第 18 回天塩川流域委員会への意見書

第 17 回流域委員会では、名寄川の現在の堤防にどれだけの流下能力があるのかという重要な問題点が議論されました。しかし、開発局や委員の見解が食い違ったまま、時間切れで終了しました。この問題は、サンルダムが名寄川の治水に不可欠なのかという重要な論点であり、検討に必要な資料をすべて流域委員会に提出させたうえで、十分に時間をかけて検討すべき問題です。

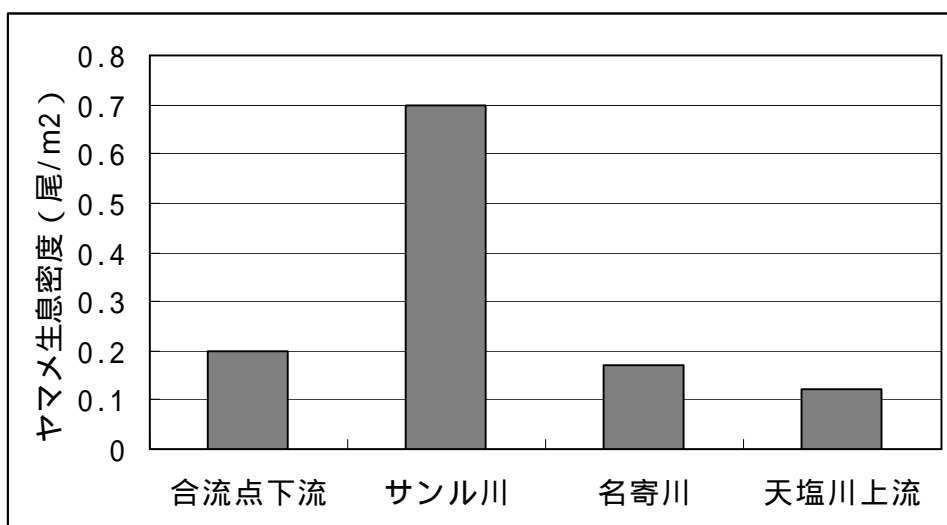
3.1 サンル川におけるヤマメ密度がなぜ高いのかについて検討すべきです

開発局の平成17年と18年6月調査のヤマメ生息密度の平均値を見ると、天塩川水系ではサンル川で圧倒的にヤマメが多い。サンルダム建設計画があるならば、環境影響評価のためにサンル川でヤマメが極めて多いことについての原因解明が必要です。

3.4 二風谷ダム上流ヤマメはダム建設後減少した可能性が高い

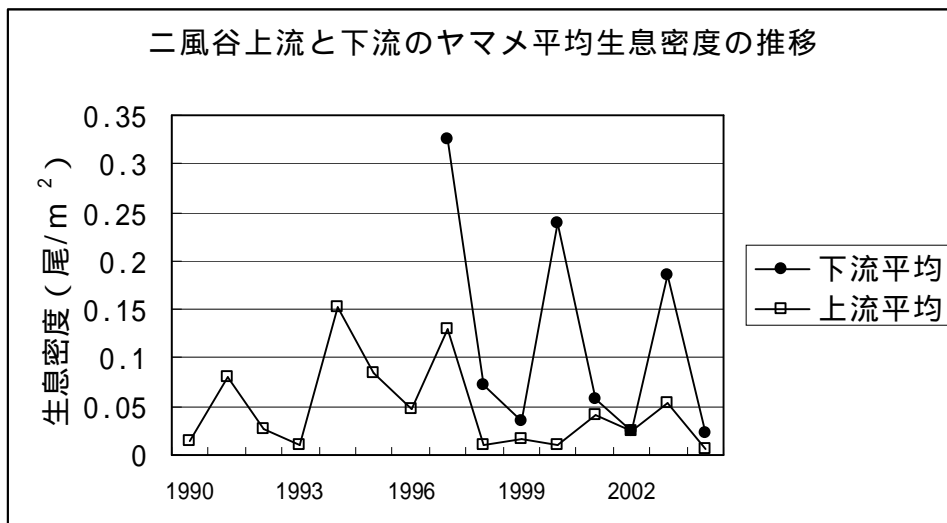
開発局は沙流川の二風谷ダムがサクラマス資源に影響を与えていないと述べています。しかし、資料から二風谷ダム上流各調査点の生息密度の平均値を調べてみると、1)明らかにダム建設後ヤマメ生息密度は減少していて、2)ダム下流部の生息密度は生息密度が減少していないことに加えて3年周期が見られるのに、上流部では3年周期も見られていません。このことは、二風谷ダム上流部にサクラマスが十分に遡上していない可能性を示唆しています。上流部では平取町によるヤマメ当歳魚放流(1996~2003年の間、2.1万~10.2万尾)およびダム湖におけるスモルト放流(1997年以降約1万尾)が行われています。このように多数の放流が行われているにもかかわらず二風谷ダム上流のヤマメは少ないままで経過しています。なお、現在の二風谷ダム上流におけるヤマメ生息密度は約0.05尾/m²ですが、サンプル川のそれは先の図に示したように0.7尾/m²なので、二風谷上流のヤマメ生息密度はサンプル川のその1/10以下です。
